betreft: Reactie op STAB-rapport (STAB-42106), aspect geluid, bestemmingsplan Zuidelijke Rondweg te Waddinxveen

datum: 10 december 2025

referentie: LE/LE/ /F 22614-5-NO-006

f 4.1 Scherm op kavelgrens - stoten trailers - Woningen

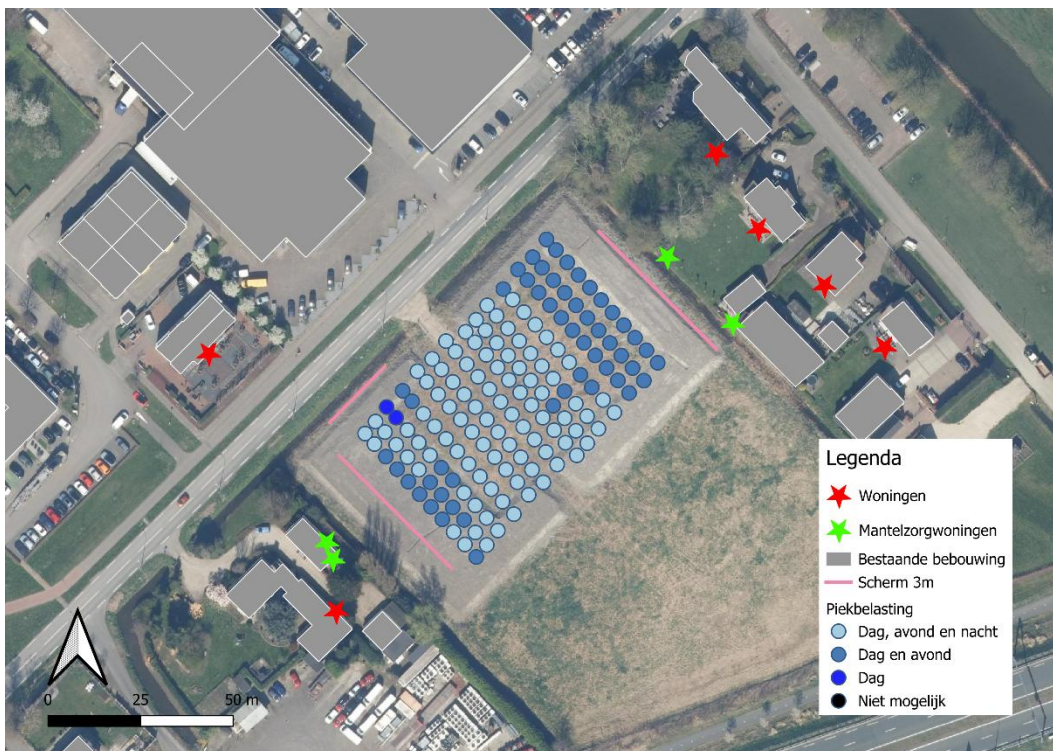
Als in dit stadium geluidschermen dienen te worden opgenomen in het bestemmingsplan kunnen deze enkel worden gedimensioneerd op basis van een lege kavel. In onderstaande figuren (f 4.1 tot en met f 4.4) is getracht inzicht te geven in de benodigde geluidschermen uitgaande van een geluidscherm op de kavelgrens of een geluidscherm op de rand van het bouwvlak.

In onderstaande voorbeelden is enkel gerekend met schermen van 3 meter hoog. En de meest maatgevende bron: stoten trailers.

De gehanteerde lengtes van de schermen op de kavelgrens en rand bouwvlak zijn voor kavel A, een scherm van 43 meter ten zuidwesten en een scherm van 21 meter ten noordwesten en voor kavel B een scherm van 45 meter ten noordoosten.

f 4.5 Scherm naast laaddock - stoten trailers - Woningen

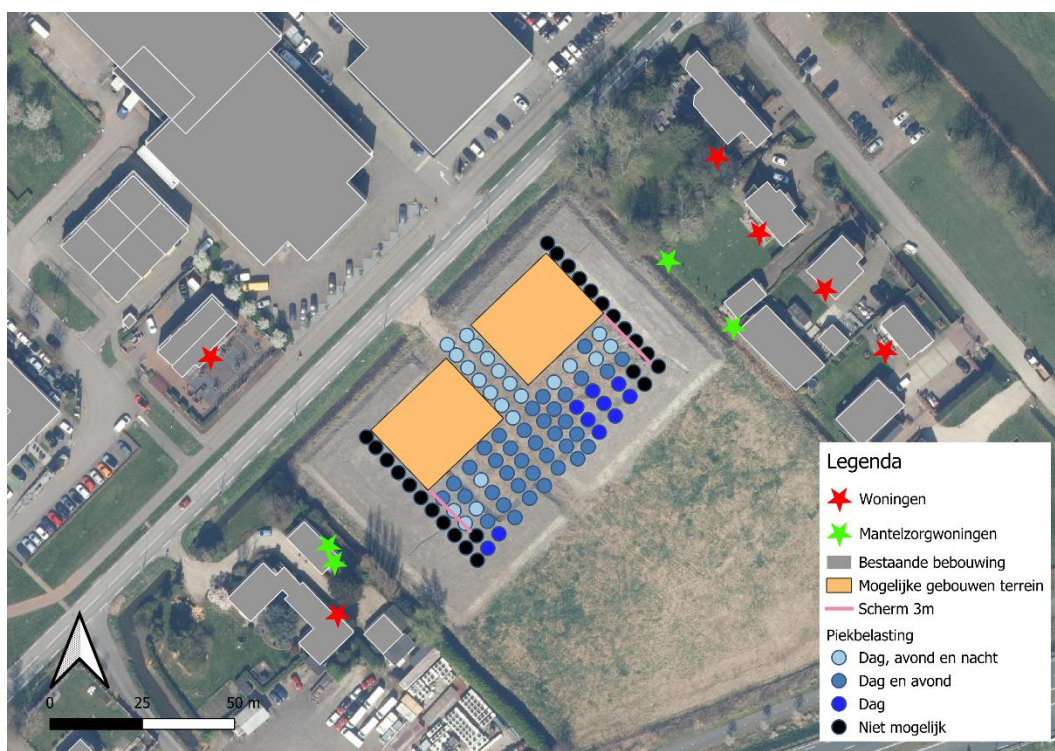
Om inzicht te geven in mogelijke maatregelen zijn twee fictieve kavelindelingen doorgerekend. In figuur f 4.5 en f 4.6 zijn de resultaten weergegeven in een situatie waarbij aan de zuidoostzijde van de panden laaddocks zijn gerealiseerd. Naast deze laaddocks is een geluidscherm als maatregel opgenomen. Dit scherm heeft voor kavel A een lengte van 16 meter en voor kavel B een lengte van 18,5 meter. Hieruit blijkt dat met een relatief klein scherm voor zowel kavel A als B in de dag- en avondperiode laadlosactiviteiten kan ontplooien waarmee nog wordt voldaan aan de geluidgrenswaarden uit het Activiteitenbesluit.

Deze maatwerkoplossing past ook beter in het kader van een landschappelijke invulling aangezien niet langs een groot deel van de kavelgrens of het bouwvlak schermen benodigd zijn. Maatregelen zijn effectiever als deze in de nabijheid van een bron worden uitgevoerd. In het beschouwde geval van laad-los activiteiten zal naar verwachting een relatief klein scherm afdoende zijn om het geluid van deze bronnen ter hoogte van de woningen en mantelzorgwoningen terug te brengen tot onder de grenswaarden uit het Activiteitenbesluit. Hiermee wordt tevens ook het aanzicht van de vrachtwagen afgeschermd.

f 4.7 Zonder scherm - stoten trailers - Woningen

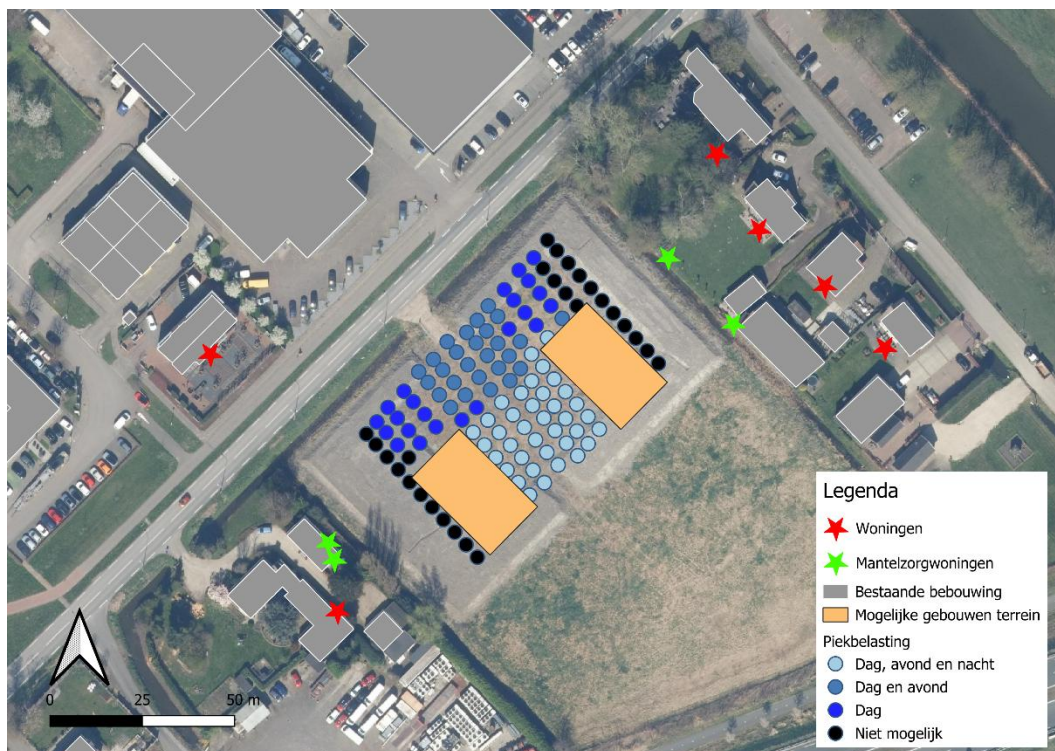
In figuur f 4.7 tot en f 4.8 zijn de resultaten weergegeven in een situatie waarbij tussen de panden laaddocks zijn gerealiseerd. Hieruit blijkt dat voor zowel kavel A als B in de dag- en avondperiode laadlosactiviteiten kan ontplooien waarmee nog wordt voldaan aan de geluidgrenswaarden uit het Activiteitenbesluit zonder dat het toevoegen van een scherm noodzakelijk is.

Uit figuur f 4.7 en f 4.8 blijkt zelfs dat afhankelijk van de locatie van gebouwen en daadwerkelijke indeling schermen niet altijd nodig zijn om laad-los activiteiten te kunnen ontplooiën.
